განმარტებითი ბარათი.

ქ1#თბილისში**,** გიორგი ტერევერკოს ქუჩა N24-ში მისამართზე არსებულ მიწის ნაკვეთზე ს2g=**01.13.01.018.298** არსებული სკოლის შენობის რეკონსტრუქციის (ფუნქცია: სამეცნიერო-საგანმანათლებლო ობიექტი, სკოლა) არქიტექტურული პროექტის „ტექნიკური რეგლამენტის – შენობა-ნაგებობის უსაფრთხოების წესების დამტკიცების თაობაზე“ საქართველოს მთავრობის 2016 წლის 28 იანვრის №41 დადგენილების მოთხოვნებთან შესაბამისობის დადგენის მიზნით

საქართველოს შინაგან საქმეთა
სამინისტროს სახელმწიფო საქვეუწყებო
დაწესებულება – საგანგებო
სიტუაციების მართვის სამსახური

თქვენი 2023 წლის 10 მაისის N 60-01231303185 წერილის პასუხად გაცნობებთ, რომ ქალაქ თბილისში, გიორგი ტერევერკოს ქუჩა N24-ში არსებულ მიწის ნაკვეთზე (ს/კ: 01.13.01.018.298) არსებული სკოლის შენობის რეკონსტრუქცია, მიშენება-დაშენების მიწის ნაკვეთის სამშენებლოდ გამოყენების პირობების შესახებ წარმოდგენილი საპროექტო დოკუმენტაციაში, არ იქნა გათვალისწინებული საგანგებო სიტუაციების მართვის სამსახურის 2023 წლის 19 აპრილის N MIA42301090338 წერილში აღნიშნული მოთხოვნა. კერძოდ:

გენ. გეგმა
სახანძრო და საავარიო ტექნიკის მისასვლელი გზების ჩვენებით.

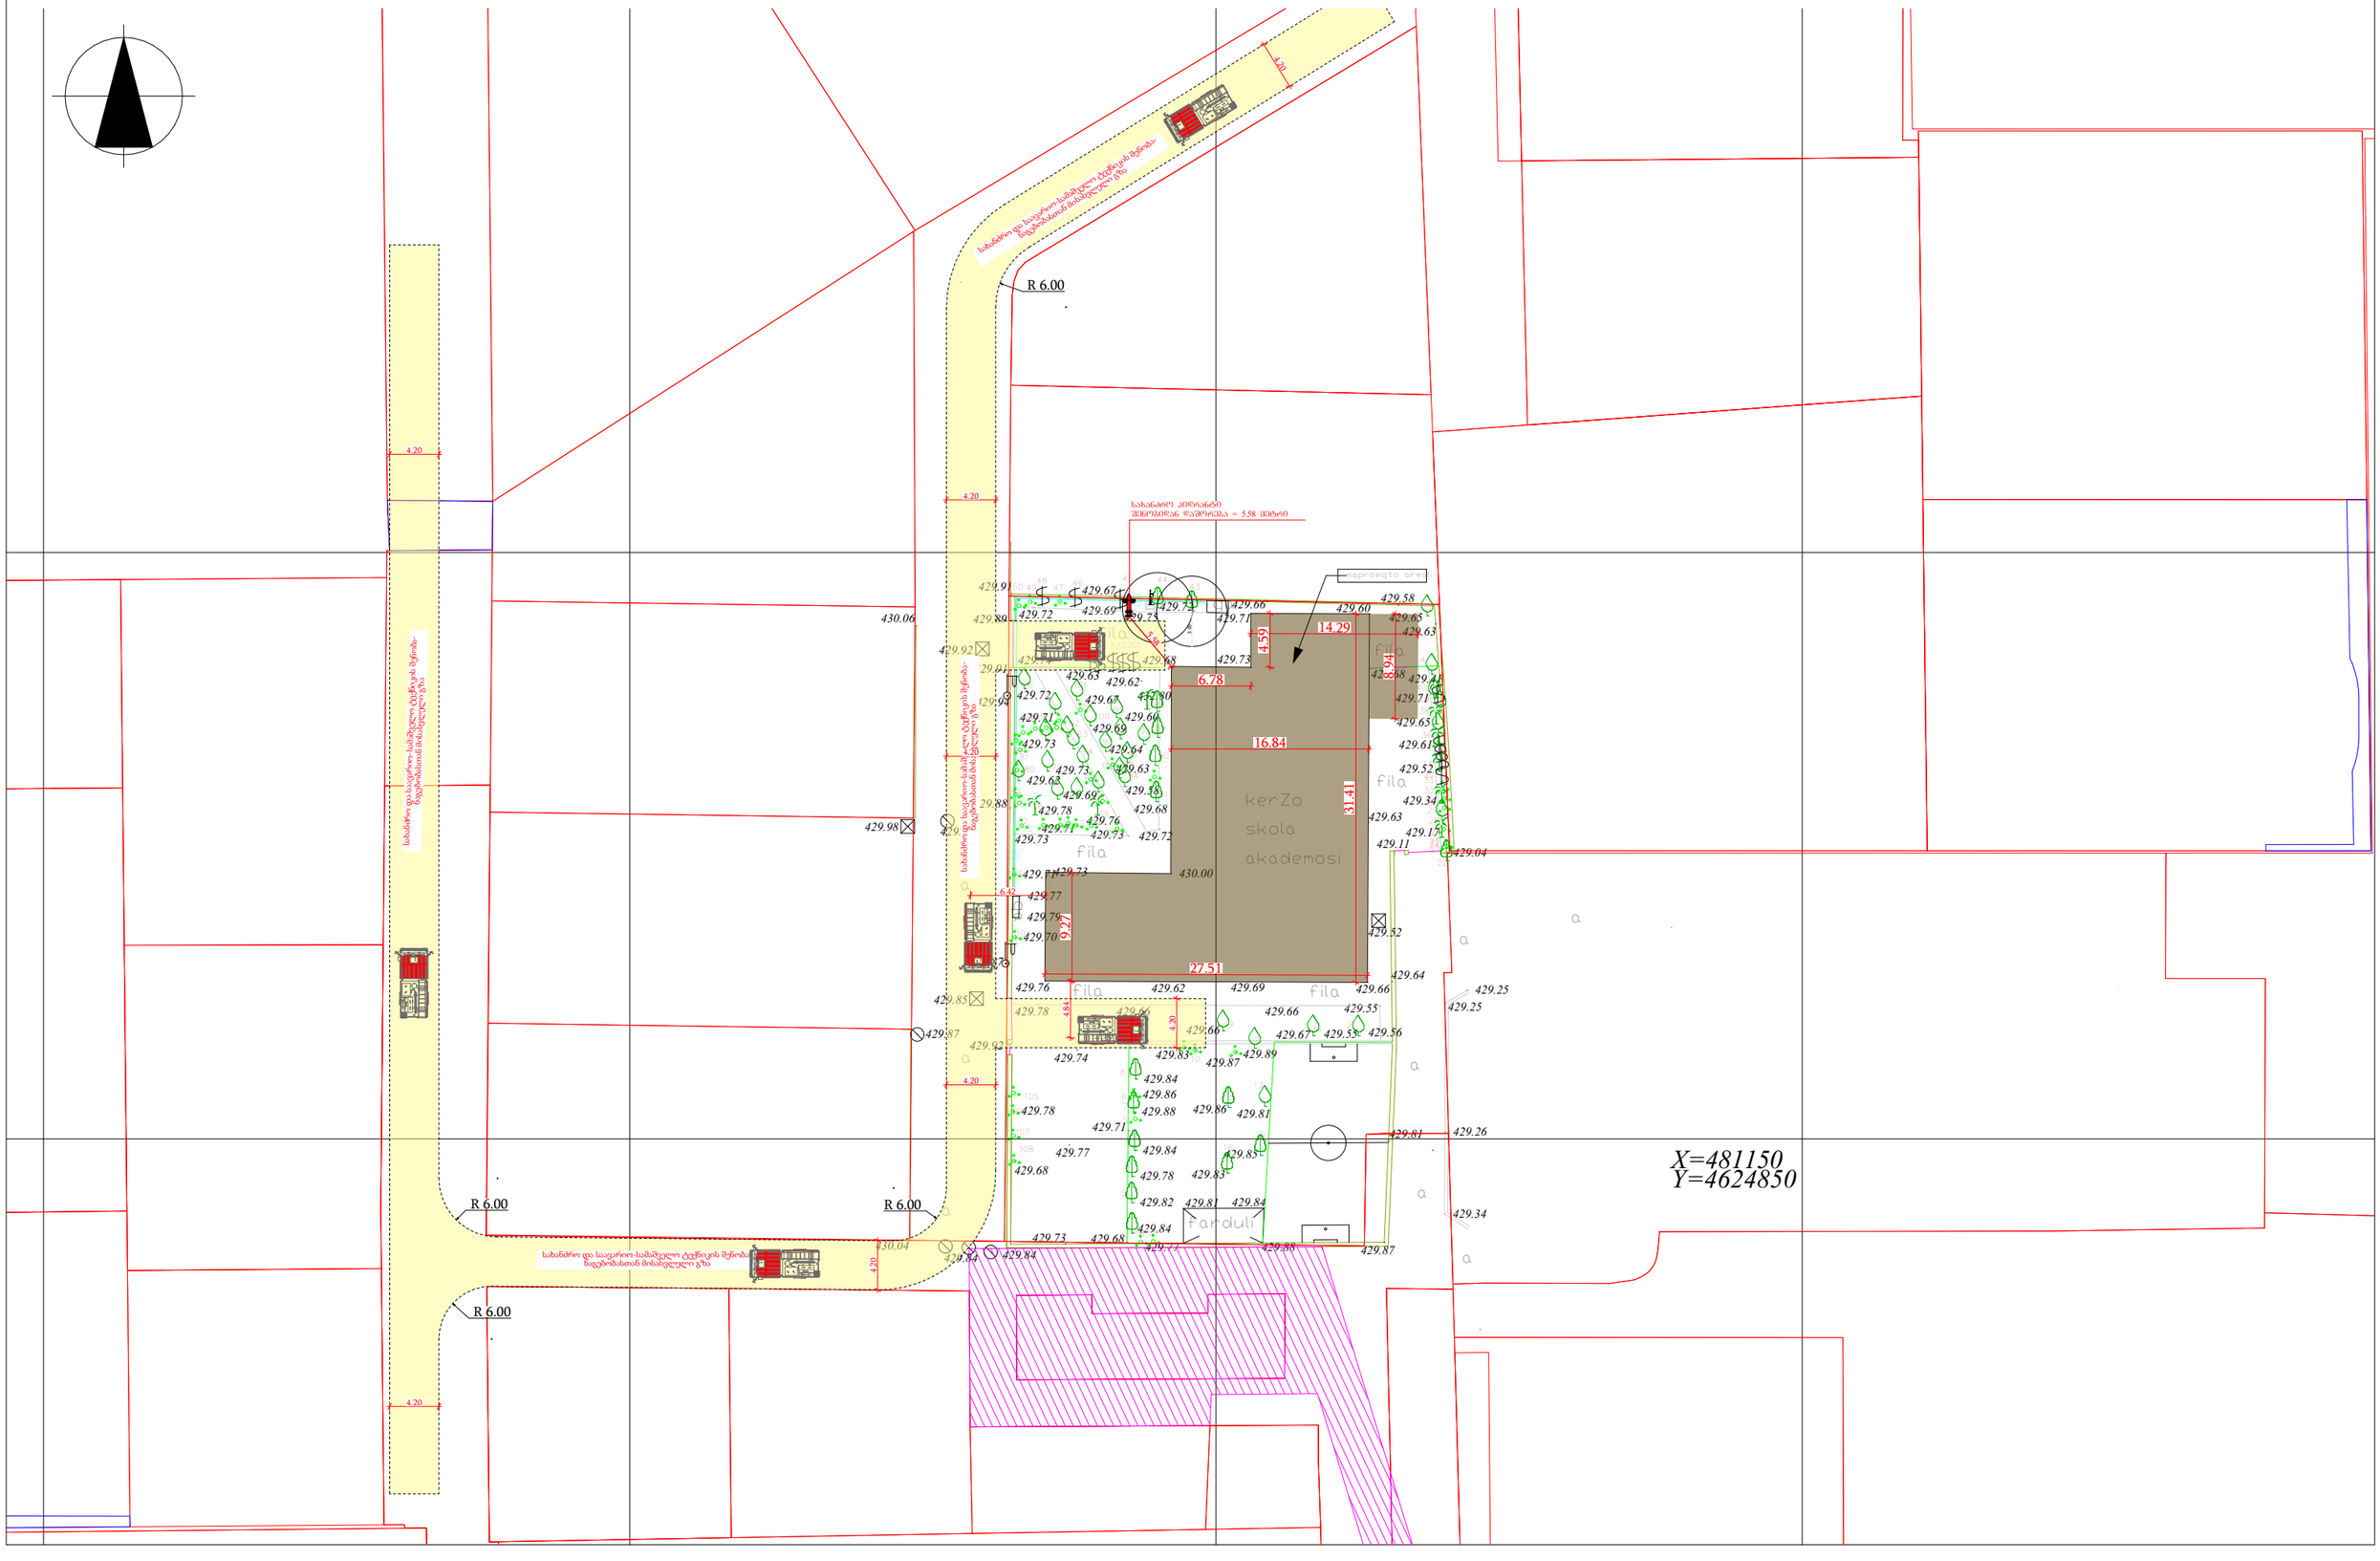
გენგეგმაზე წარმოდგენილი უნდა იქნას სკოლის შენობასთან არსებული მისასვლელი გზები და მისი პარამეტრები.
